晟通科技集团有限公司 15 万吨/年新型交通
型材项目

建设内容变更

环境影响说明

二〇一五年三月

图 4.2-1 厂区平面布置变化示意图

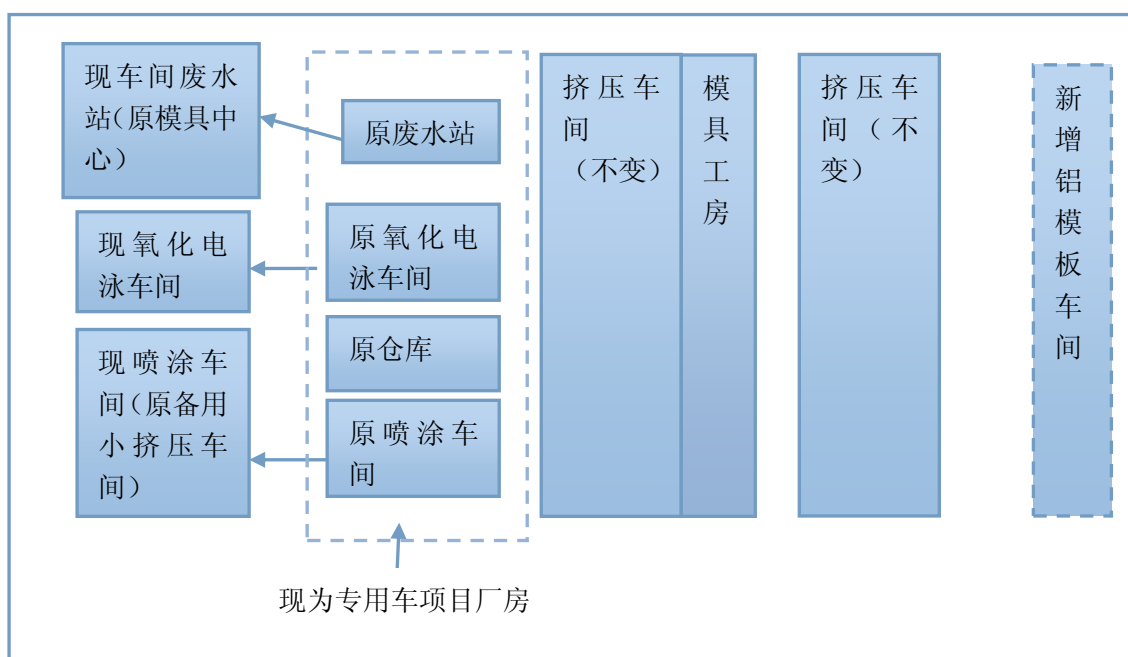
变更后，挤压车间（型材一期和二期厂房）位置基本不变，在挤压车间东面新增铝模车间（内设焊接），氧化电泳车间和喷涂车间原有位置现为晟通集团“轻量化新型节能铝合金专用车项目”厂房，氧化电泳车间和喷涂车间向西移动至原模具中心和备用小挤压车间所在位置。另外，原有氧化电泳车间废水处理站和危废间移至现有电泳车间北面。

图5.2-1 变更后挤压型材工艺流程

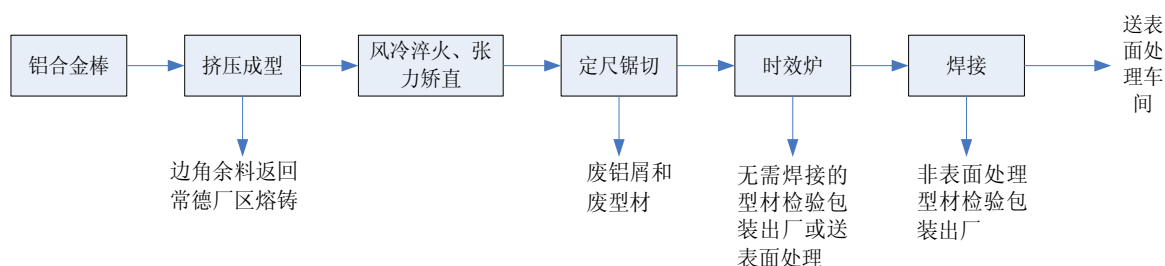
变更后，生产系统的生产工艺流程基本不发生变化，只在挤压工序结束后增加焊接工序，喷涂车间钝化改用无铬钝化工艺，不再产生铬酸雾，未设置酸雾收集及排放设施。未变更内容的产污环节、污染源强及治理措施见第 3 章节。

变更后挤压加工工艺流程见下图 5.2-1。

图 5.2.2 静电粉末喷涂（含前处理）产污流程图

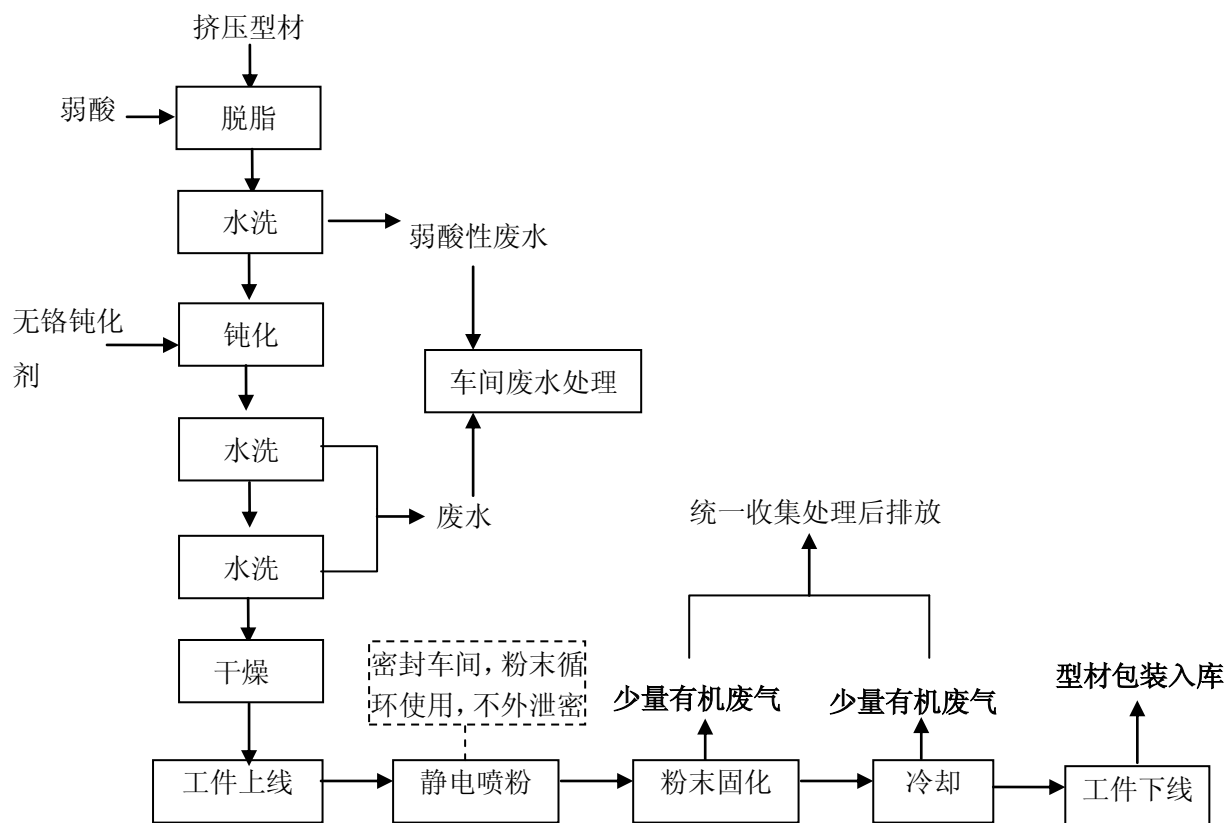
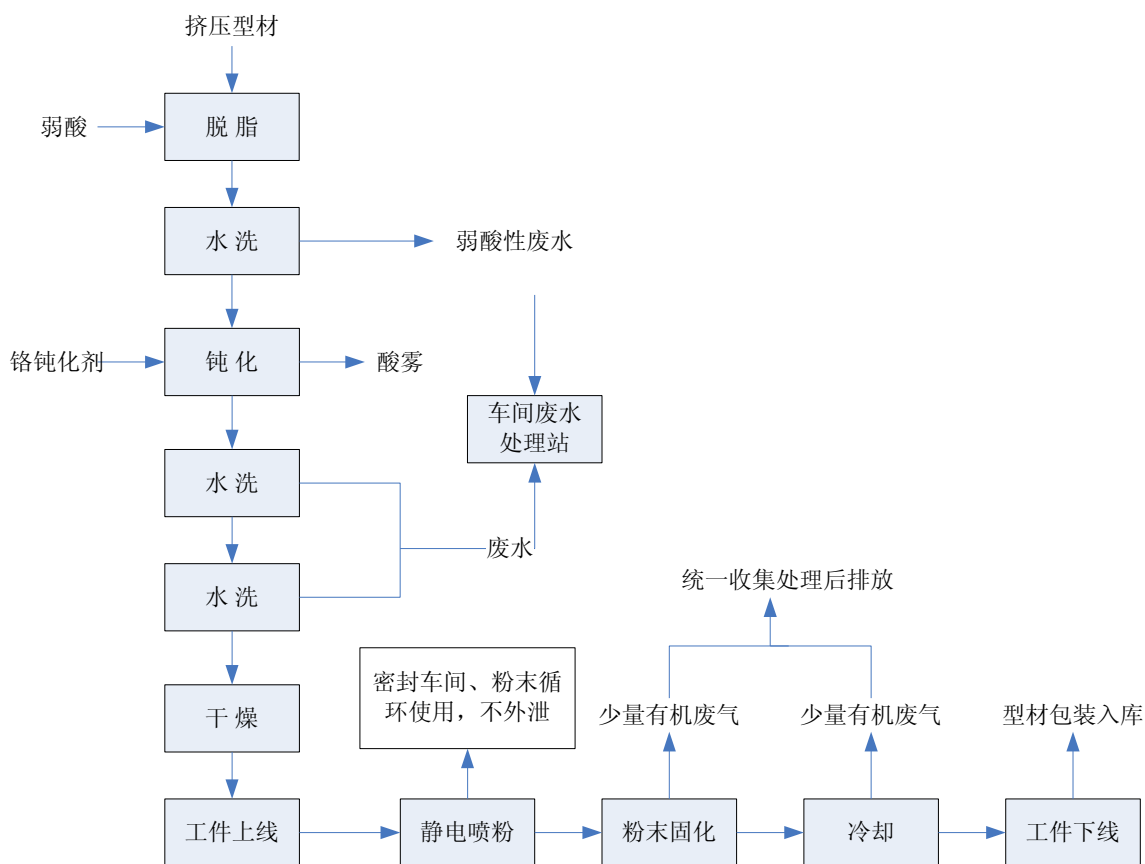
变更后静电粉末喷涂前处理工艺流程及产污环节见下图 5.2-2。

图 7.2-1 含镍废水处理工艺

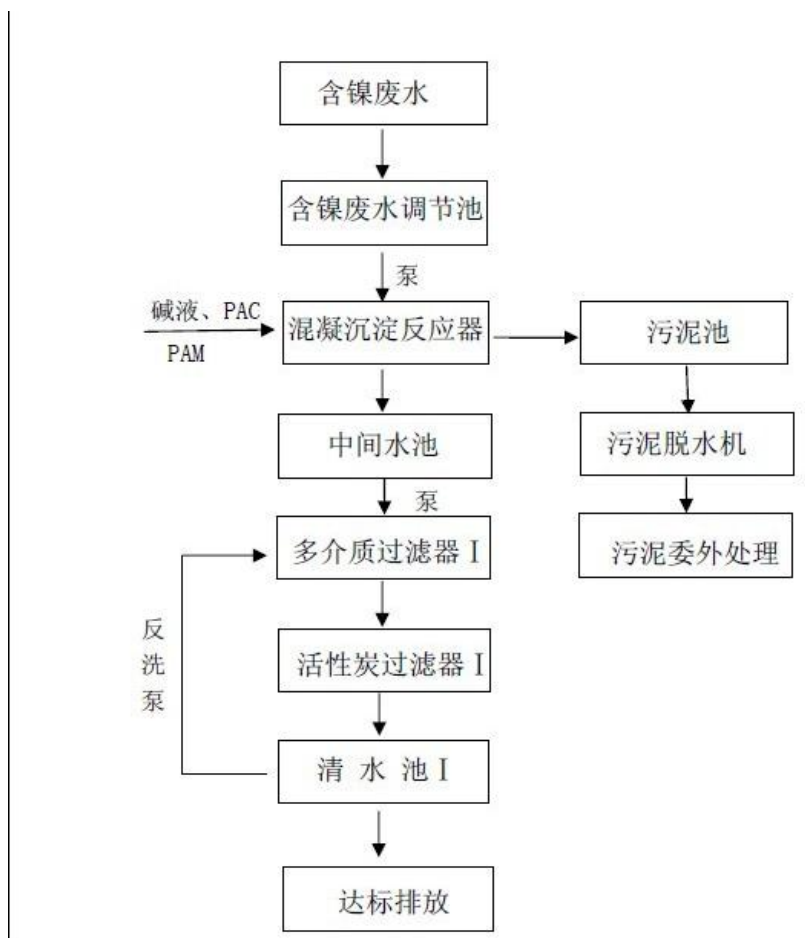
变更后，钝化废水中新增少量氟化物的排放，消除了六价铬的排放。工程废水处理方式发生变更，取消了含铬废水的处置装置，含镍废水采取单独处理系统处理后排入厂区总排口，车间废水站新增一套废水处理装置，采用“中和+絮凝沉淀+生化+过滤”工艺对其他类型生产废水进行处理。

由图可知，本次变更保留了含镍废水处理装置，对含镍废水处理工艺和其他废水处理工艺均进行了优化，增加了过滤工艺，可以提高处理效率。
